Dodatek č. 1
ke Smlouvě o dílo ze dne 4. 6. 2019

Revitalizace a zatraktivnění pevnosti Dobrošov – stavební práce IV

Akce: Revitalizace NKP vč. depozitářů, expozic a rozšíření provozního objektu pevnosti Dobrošov

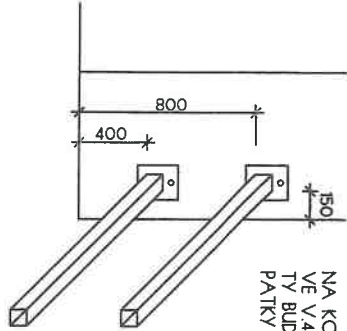
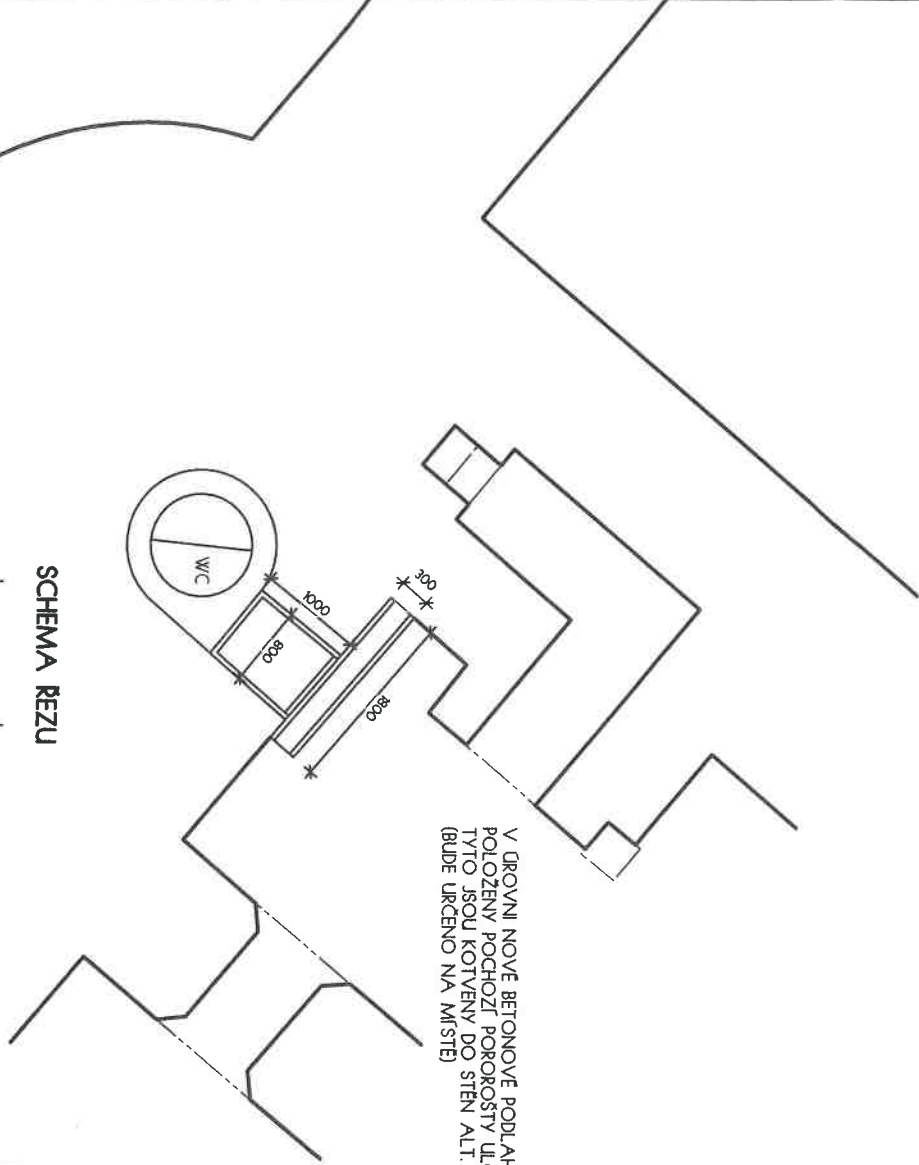
ZMĚNOVÝ LIST		číslo ZL: 01
Název projektu:	Revitalizace a zatraktivnění pevnosti Dobrošov, reg. číslo: CZ.06.3.33/0.0/0.0/15_015/0000323	
Zhotovitel:	Sdružení Dobrošov - stavební práce IV	
Objednatel:	Královéhradecký kraj, Pivovarské nám. 1245, 500 03 HK, IČO 70889546	
Změnový list vystavil:	Miroslav Frous	
Datum:		
Předmět změny: DĚLOSTŘELECKÝ SRUB N-D-S-75 "ZELENÝ" - zabezpečení prostor v místě bývalého WC - týlové patro Popis a zdůvodnění změny: Na základě požadavku provozovatele a památkářů bylo navrženo zajištění původního odvodňovacího kanálku pod zvonek v objektu Zelený v místě původního WC. Důvodem je zachování originální odvodňovací drenáže v betonové podlaze a také zvýšení bezpečnosti návštěvníků. Drenáž bude překryta průhledným porořostem a vstup do záchodové šachty bude zamezen zábranou – viz výkresová dokumentace. Tímto bude zachována historická hodnota provedení odvodnění kanálkem v podlahové konstrukci a zároveň zajištění bezpečného pohybu návštěvníků. Změna vznikla v důsledku okolností, které zadavatel (objednatel) jednající s náležitou péčí nemohl v době přípravy PD předvídat. Požadavek byl předložen památkáři až po zahájení realizace stavby. Přílohy změnového listu: změnový rozpočet, výkresová dokumentace GP

Stavba: 01) Změnový list č. 01 - Zelený, zábrana proti vstupu a pororošty na wc 1. pp

NA KONCI POCHOZÍ PLOCHY BUDE PROSTOR PŘEHRAZEN
VE V. 400 A 800 MM DVEMA TENKOSTĚNNÝMI PROFILY 40/40/3.
TY BUDOU ZAKONČENY NAVÁŘENÝMI PATKAMI Z PLO 60/5.
PATKY BUDOU KOTVENY DO STĚNY ŠROUBY A HMŮZDINAMI

V ÚROVNI NOVE BETONOVÉ PODLAHY BUDOU NA ODTOKOVÝMI KANÁLKÝ
POLOŽENY POCHOZÍ POROŠŤY ULOŽENÉ NA NOSNÉ L. PROFILY 40/40/3
TYTO JSOU KOTVENY DO STĚN ALI: NA PODBETONOVANÉ PATKY
(BUDE URČENO NA MÍSTĚ)

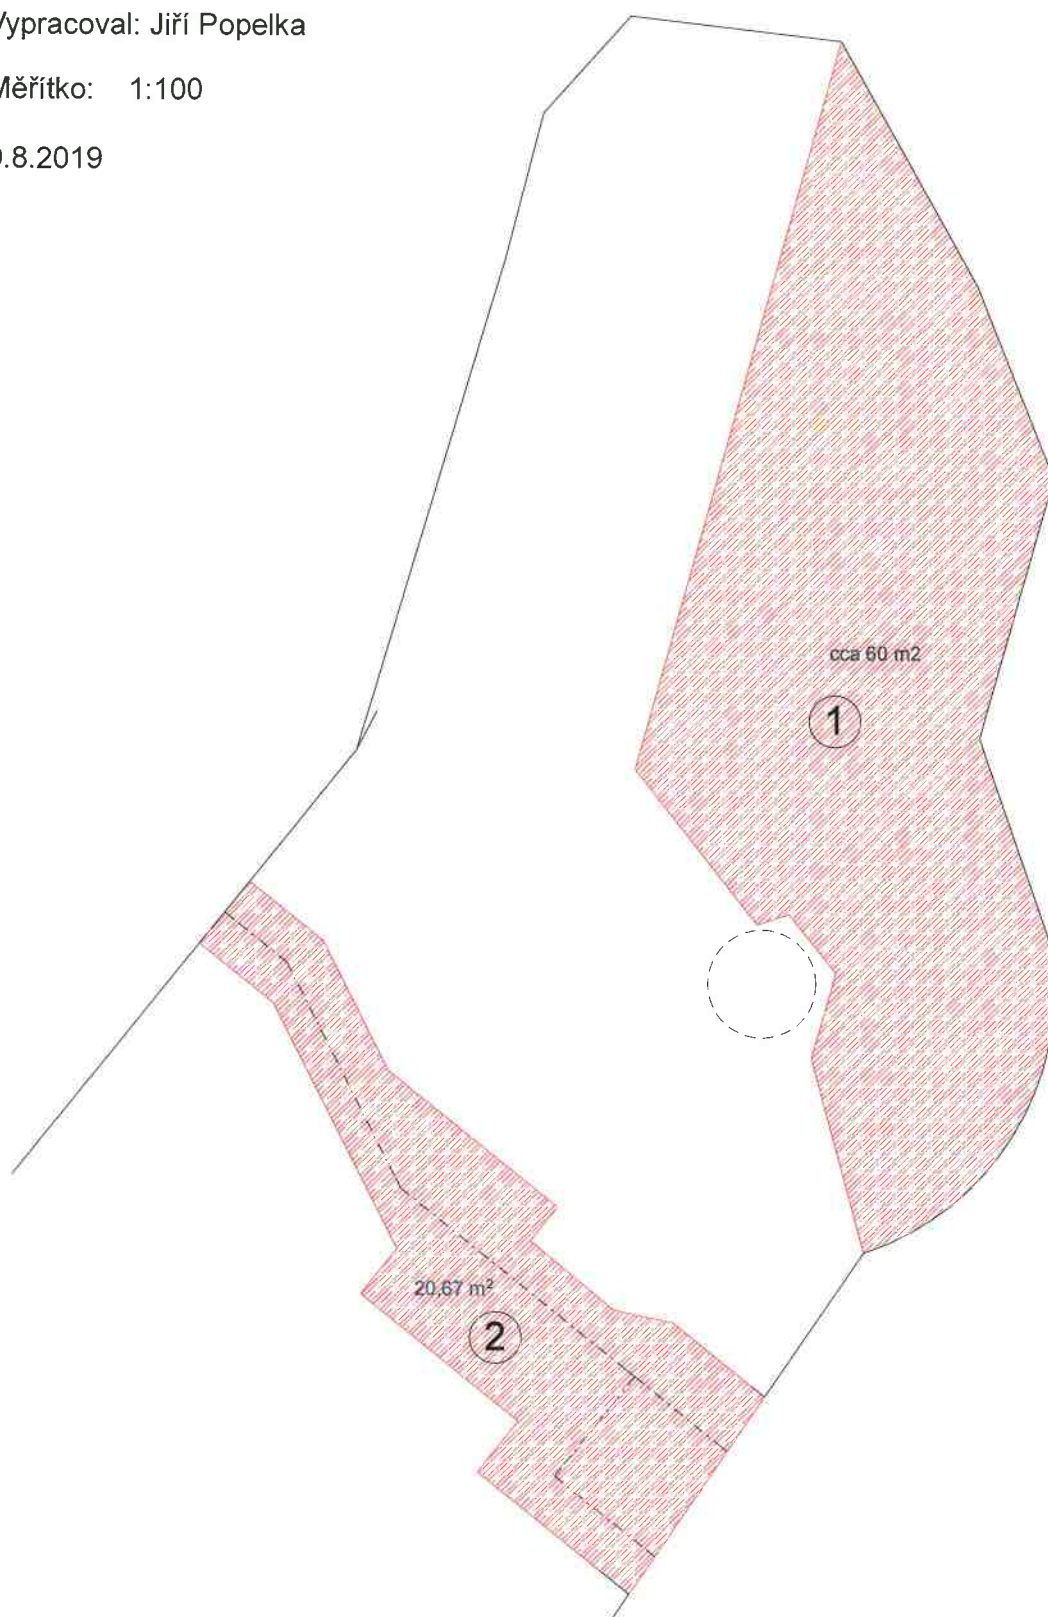
ZMĚNOVÝ LIST		číslo ZL: 05
Název projektu:	Revitalizace a zatraktivnění pevnosti Dobrošov, reg. číslo: CZ.06.3.33/0.0/0.0/15_015/0000323	
Zhotovitel:	Sdružení Dobrošov - stavební práce IV	
Objednatel:	Královéhradecký kraj, Pivovarské nám. 1245, 500 03 HK, IČO 70889546	
Změnový list vystavil:	Miroslav Frous	
Datum:		
Předmět změny: DĚLOSTŘELECKÝ SRUB N-D-S-75 "ZELENÝ" - oprava stropnice		
Popis a zdůvodnění změny:		
Bylo zjištěno výrazné porušení betonové stropnice v okolí zvonu v severní části sruhu. Jedná se o plochu cca 21 m² jižně od zvonu a plochu cca 28 m² východně od zvonu. Pro zajištění stability a funkce stropnice je nutné provést odstranění původní narušené krycí betonové vrstvy. Následná sanace bude shodná se sanací ostatních porušených ploch stropnice dle PD. Součástí oprav stropnice je rovněž utěsnění spár (prasklin). Po detailním ohledání bylo zjištěno, že dilatační spáry jsou již nefunkční a tím dochází k zatékání do podzemních prostor sruhu Zelený. Bude provedeno vyčištění dilatačních spár a délka spár oproti PD bude navýšena z původních 27 m na 255 m. Utěsnění bude realizováno v souladu s PD. Tímto opatřením se sníží pronikání vlhkosti z dešťových srážek do betonové konstrukce a následně i do prostoru bojového patra. Změna vznikla v důsledku okolností, které zadavatel (objednatel) jednající s náležitou péčí nemohl v době přípravy PD předvídat. Při detailní rekognoskaci stropnice na děl. sruhu Zelený bylo zjištěno, že stropnice je narušena více, než jak tomu bylo v době revize PD v roce 2018.

Stavba: 05) Změnový list č. 5 - Zelený oprava stropnice

- TLOUŠŤKA STAVAJÍCÍ MAZANÝ OKOLO 12 cm.
- BUDE PROVEDENO OSTRANĚNÍ STAVAJÍCÍ MAZANÝ V NAZNAČENÉ PLOŠE. OSTRANĚNÍ POUŽITO OSTRANĚNÍ KRYTÍ A PŘEDNÍHO OVRATNÝCH DER STROPY.
- NA PLOŠI STROPY SE NÁSTAVÍ NOVÁ HYDROIZOLACE, MODIFIKOVANÉ ASFALTOVÉ PÁSY SRS. PŘESAHY V NÁPOJENÍ 15 cm.
- DO STROPY SE DO PŘEDNÍHO OVRATNÝCH DER OSADÍ 14. SUCHO FIAČNÍ TRNÝ Z BETONÁŘSKÉHO ŽELEZA #16-150 mm. ZAPUŠTĚNÍ TRNO DO STROPY 100 mm. ROZMĚSTĚNÍ TRNO PO CCA 80 cm.
- BUDE PROVEDENA NOVÁ BETONOVÁ MAZANINA V TLOUŠŤCE CCA OKOLO 12 cm Z BETONU C35/50-FC24-FC3-3mm-53. MAZANINA SE UPRUŠTĚNÍ SÍE TLOUŠŤKY VYTVOŘÍ STŘED KARI 45/100-45/100 mm. PŘESAHY PŘI NÁPOJENÍ SÍE 300 mm.

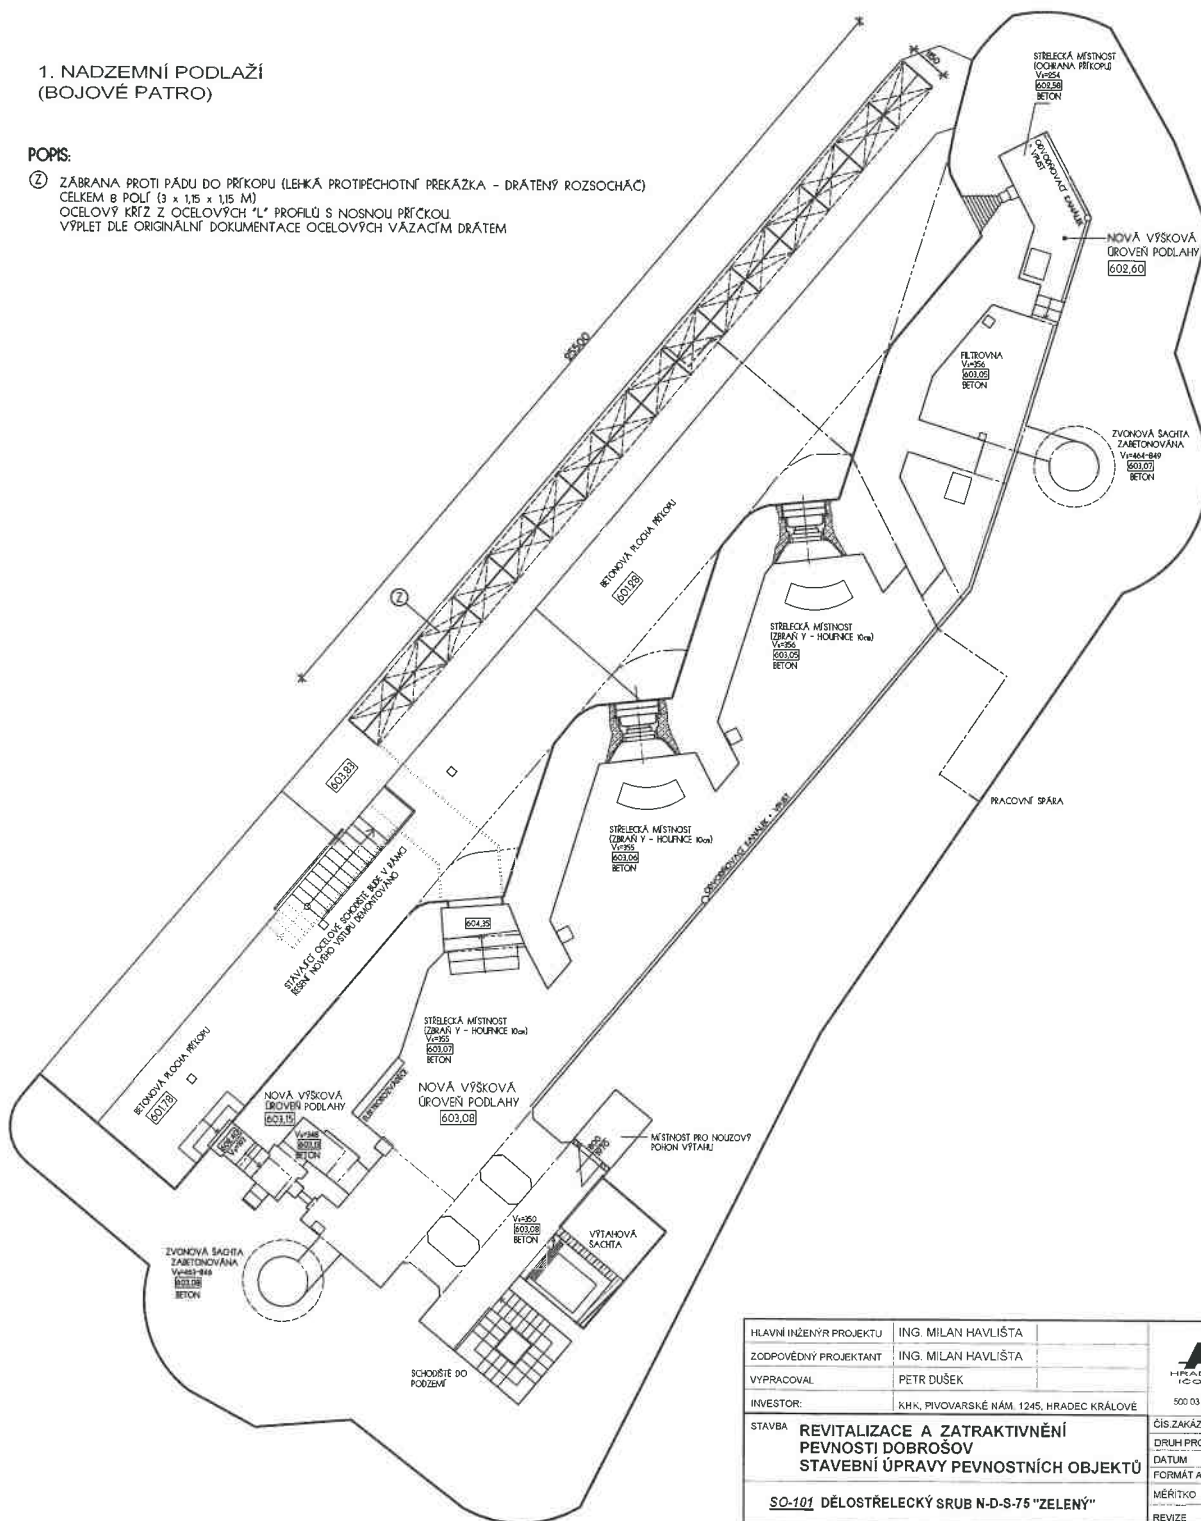
- ② ZÁBRANA PROTI PÁDU DO PRÝKOPU (LEHKÁ PROTIPÉCHOTNÍ PŘEKÁŽKA - DRÁTENÝ ROZSOCHÁČ)
CELKEM 8 POLÍ (3 x 1,15 x 1,15 M)
OCELOVÝ KRÍŽ Z OCELOVÝCH "L" PROFILŮ S NOSNOU PRÝČKOU
VÝPLET DLE ORIGINÁLNÍ DOKUMENTACE OCELOVÝCH VÁZACÍCH DRÁTEM

**ZVON "AJ" TYP "W" PRO ZBRÁŇ "N" DEPRESE 1:3
DLE PŮVODNÍCH VÝKRESŮ Z ROKU 1936 A 1937:
MĚŘÍTKO M1:50**

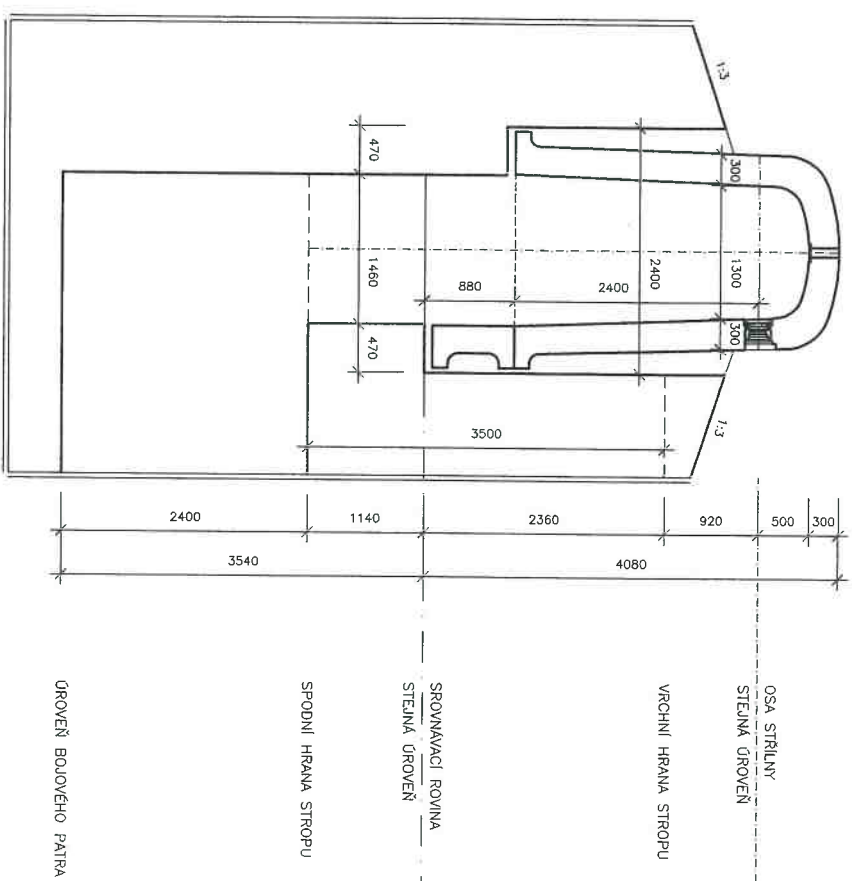
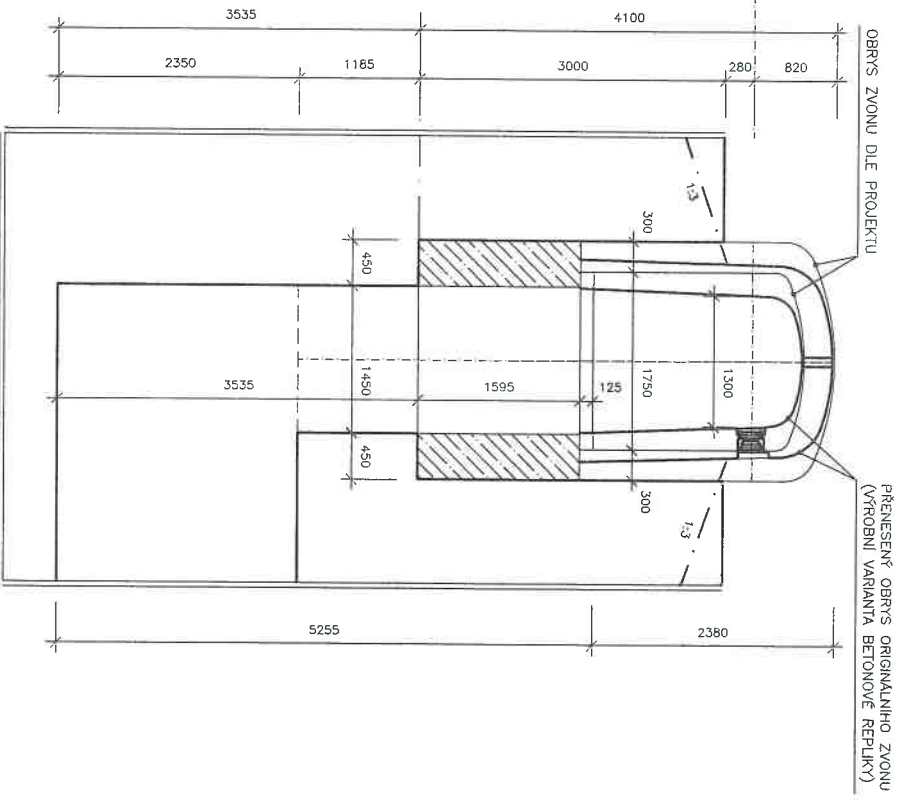
ZMĚNOVÝ LIST		číslo ZL: 10
Název projektu:	Revitalizace a zatraktivnění pevnosti Dobrošov, reg. číslo: CZ.06.3.33/0.0/0.0/15_015/0000323	
Zhotovitel:	Sdružení Dobrošov - stavební práce IV	
Objednatel:	Královéhradecký kraj, Pivovarské nám. 1245, 500 03 HK, IČO 70889546	
Změnový list vystavil:	Miroslav Frous	
Datum:		
Předmět změny: změna tvaru repliky betonového zvonu - pěchotní srub Můstek		
Popis a zdůvodnění změny:		
Na základě požadavku provozovatele a památkářů byla navržena změna vnitřního i vnějšího tvaru repliky betonového zvonu. Původně navrhovaný zvonu válcového tvaru bude nahrazen zvonem tvaru komolého kužele, který se více podobá originálu. Změna nebude mít vliv na navýšení ceny ani na změny víceprací.		
Změna vznikla v důsledku okolností, které zadavatel (objednatel) jednající s náležitou péčí nemohl v době přípravy PD předvídat. Požadavek byl předložen provozovatelem po nalezení originálních výkresů zvonu v archívních dokumentech.

**ŘEPLIKA ZVONU DLE PROJEKTU, ČÁST D.1.1,
ČÍSLO VÝKRESU AR.16 Z 04/2017:
MĚŘÍTKO M1:50**
